**Van:** "  
**Verzonden:** dinsdag 15 april 2025 16:42  
**Aan:** "@hardenberg.nl>; "@rho.nl" <@rho.nl>  
**Cc:** "" <@hardenberg.nl>; "" <@hardenberg.nl>; "@hardenberg.nl>; "@hardenberg.nl>; "@hardenberg.nl>  
**Onderwerp:** RE: concept stedenbouwkundigplan Heemserpoort WATER

Beste [redacted] en [redacted],  
Dank voor jullie input vanuit water voor het stedenbouwkundig plan van bedrijventerrein Heemsterpoort.

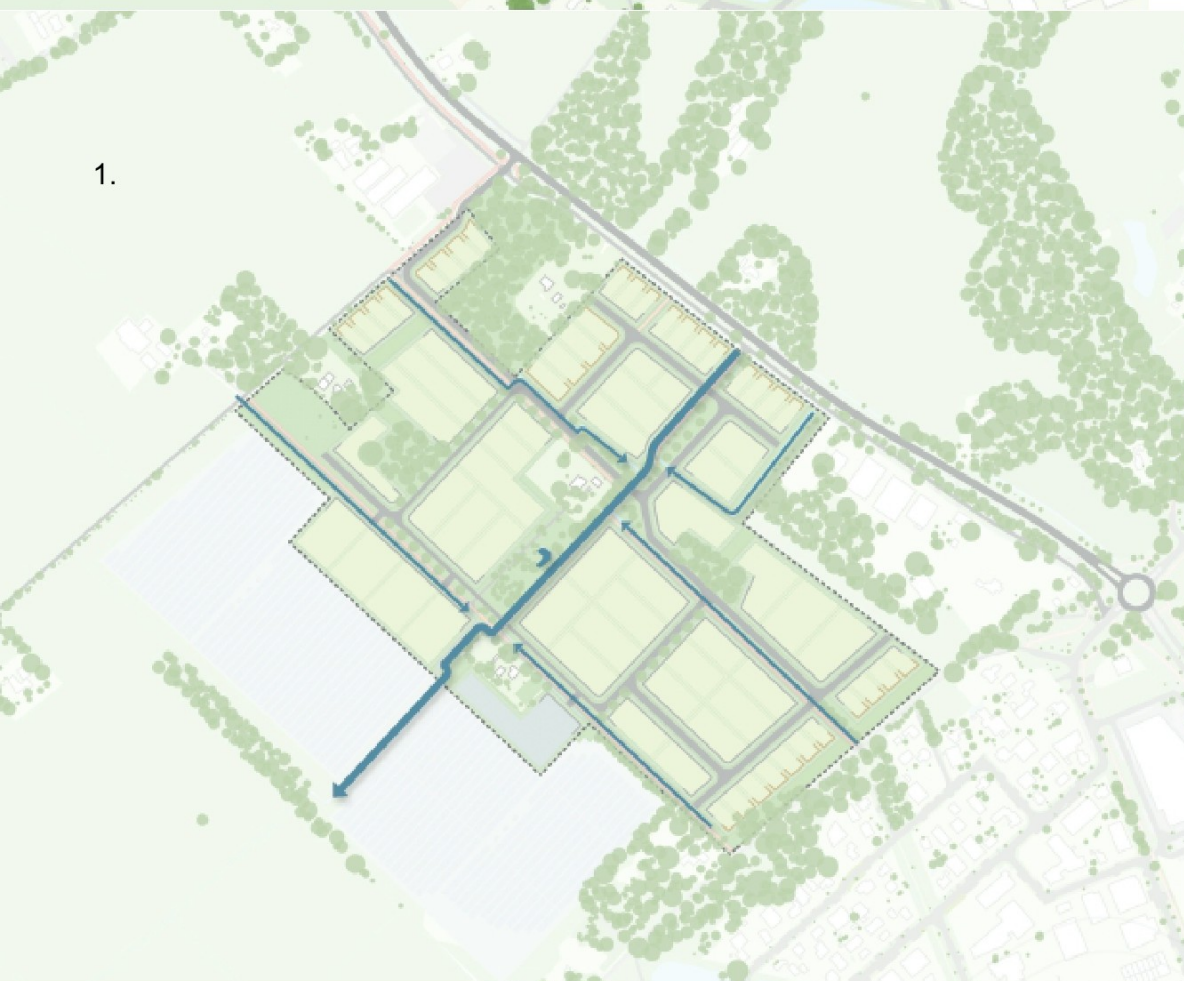
Fijn dat het stedenbouwkundig plan aangepast is naar de afwatering richting de watergang in het midden van het plan.

We hebben hierop het stedenbouwkundig plan aangepast:

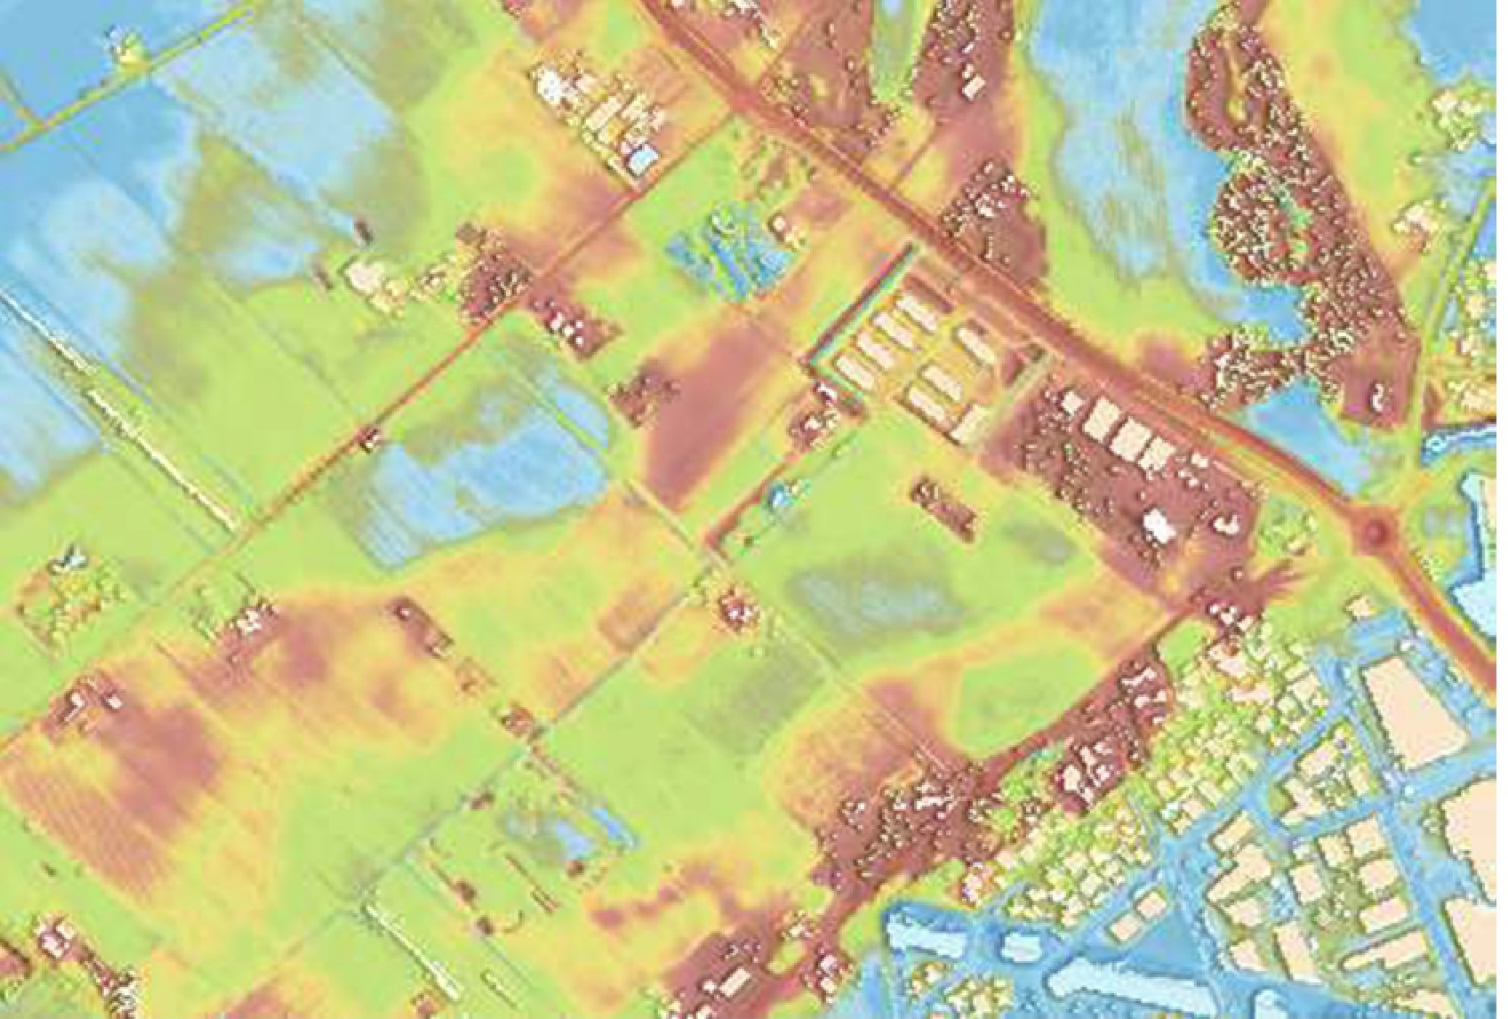
1. Als we de waterafvoer in zuidwestelijke richting doen (zoals nu voorgesteld), betekent dit dan dat we het noordwestelijk deel (alles boven de brede sloot) moeten verhogen dit lijkt vanuit duurzaamheid niet wenselijk. Zie hoogtekaart hieronder. **Afhankelijk van de afwateringsrichting, drooglegging t.o.v. de grondwaterstanden, zou je mogelijk wat met de hoogtes moeten gaan doen. Liggen de hoogtes daadwerkelijk zover uit elkaar? Wellicht met greppels langs de rijbanen nog wat te regelen?**

2. Kunnen jullie aangeven hoe breed de hoofdafwatering in zuidwest richting ongeveer zou moeten zijn? Lijkt jullie zeg 6 meter vanaf de insteek voldoende?

3. Breedte watergangen: We hebben nu de (overige) sloten 4 meter breed gemaakt (vanaf de insteek). Zie dwarsprofiel hierboven. Dit is vrij smal, denk ik, maar zou omdat het hier zandgrond betreft misschien voldoende kunnen zijn? Hoe zien jullie dit? Kun je inschatten wat de breedte zou moeten zijn?

Als we de waterafvoer in zuidwestelijke richting doen (zoals nu voorgesteld), betekent dit dan dat we het noordwestelijk deel (alles boven de brede sloot) moeten verhogen? Dit lijkt vanuit duurzaamheid niet wenselijk. Zie hoogtekaart hieronder.

2. Kunnen jullie aangeven hoe breed de hoofdafwatering in zuidwest richting ongeveer zou moeten zijn? Lijkt jullie zeg 6 meter vanaf de insteek voldoende?
3. Breedte watergangen: We hebben nu de (overige) sloten 4 meter breed gemaakt (vanaf de insteek). Zie dwarsprofiel hierboven. Dit is vrij smal, denk ik, maar zou omdat het hier zandgrond betreft misschien voldoende kunnen zijn? Hoe zien jullie dit? Kun je inschatten wat de breedte zou moeten zijn?

Namelijk, de inrichting van de watergangen hangt namelijk af van de benodigde berging. Is er voor dit project een afweging waterbelangen gemaakt? Zijn de bergingseisen meegenomen? De afweging waterbelangen is juist nodig voordat het stedenbouwkundigplan wordt afgerond, deze biedt namelijk de uitgangspunten waar nu tegenaan wordt gelopen.

**Dit is afhankelijk van de capaciteit die deze watergang nodig heeft. Hoeveel hemelwater komt er in deze sloot terecht? Zijn deze berekeningen al gemaakt?**

**Dit is afhankelijk van de capaciteit die deze watergang nodig heeft. Hoeveel hemelwater komt er in deze sloot terecht? Zijn deze berekeningen al gemaakt?**
